NAGISZ Zrt.  
4181 Nádudvar,  
Fő út 119.

Ikt.sz.: N-KGT-91/8/2025  
Tárgy: Kiegészítés  
Hiv.sz.: HE/KVO/01236-28/2025  
Dátum: 2025. 08. 13.

A Nagisz Zrt (KÜJ 100234604) az Aldebrő 032/34 hrsz-ú telephely létesíteni tervezett új tyúkszülőpár-tojótelep engedélyezési eljárásában a hivatkozott számú hiánypótlási felhívás értelmében az alábbi kiegészítéseket tesszük.

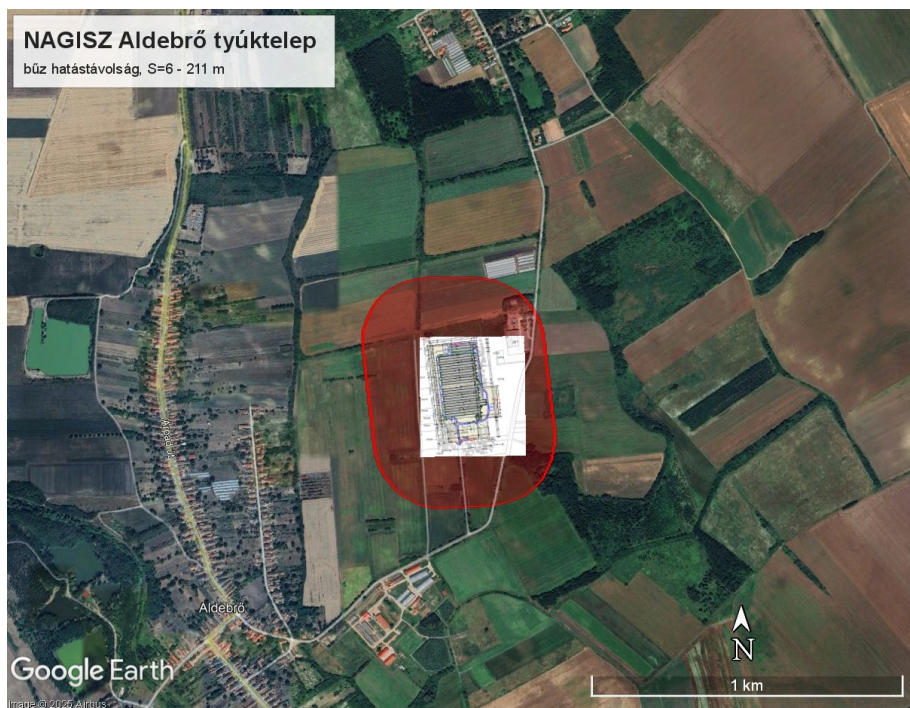
A benyújtott KHV és EKHE összevont dokumentáció levegővédelmi fejezetében bemutatott (fenti modellezés képe) bűz terhelése és hatásterülete normál/átlagos időjárási viszonyok esetében nem éri el a lakott területeket.

Oldalkert 20 m x 220 m = 4 400 m<sup>2</sup>

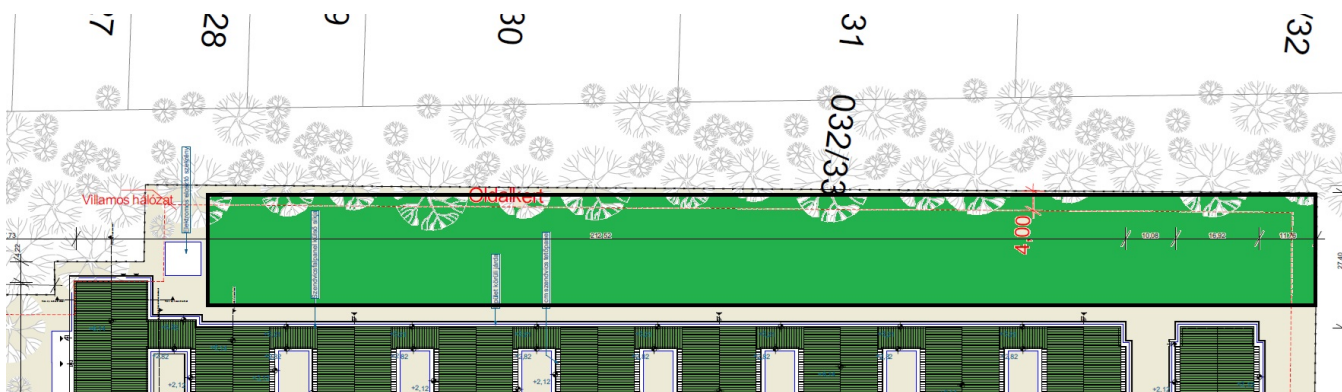
Megvizsgálva a 032/34 hrsz-ú ingatlan adottságait (méreteit) és az épületek tervezett telepítési helyeit megállapítható, hogy az Aldebrő lakott területe felé eső oldalkertben egy 15-20 m szélességű, míg a Feldebrő lakott területe felé eső hátsókertben 5 m szélességű erdősítésre igénybevehető terület van.

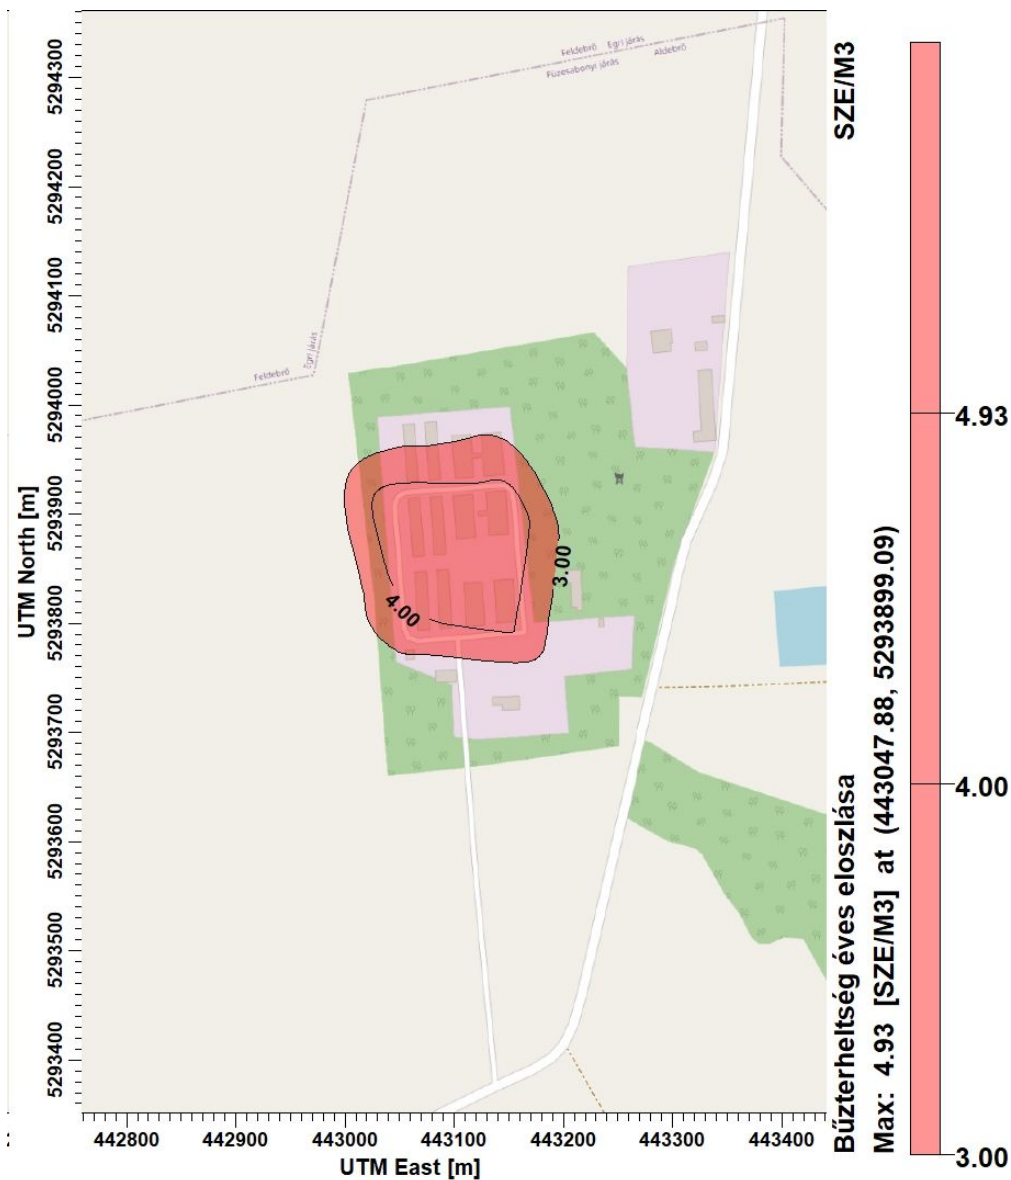
A 032/34 hrsz-ú területtel szomszédos nem a cég tulajdonában lévő (032/8, 032/33 és a 032/36, de már be fásodott terület veszi körül. Ezek az ingatlanok nem a Nagisz Zrt tulajdona, így ezekre a területekre kötelezettséget nem tudunk vállalni, de jelenleg adottságként kezelhetjük.

A 032/33 hrsz - kb 30 m szélességben az oldalkert mellett, valamint a 032/33 és a 032/36 hrsz - kb 60-70 m szélességben a hátsókert mellett.

A bemutatottak alapján kijelenthetjük, hogy a 032/34 hrsz-ú területen a Zrt. kb. 5 000 m<sup>2</sup> területet tud felhasználni fásításra, véderdő kialakítására. Ez alapján, ennek figyelembevételével, és modellezése alapján a bűzhatás terület várhatóan az alábbiak szerint fog alakulni.
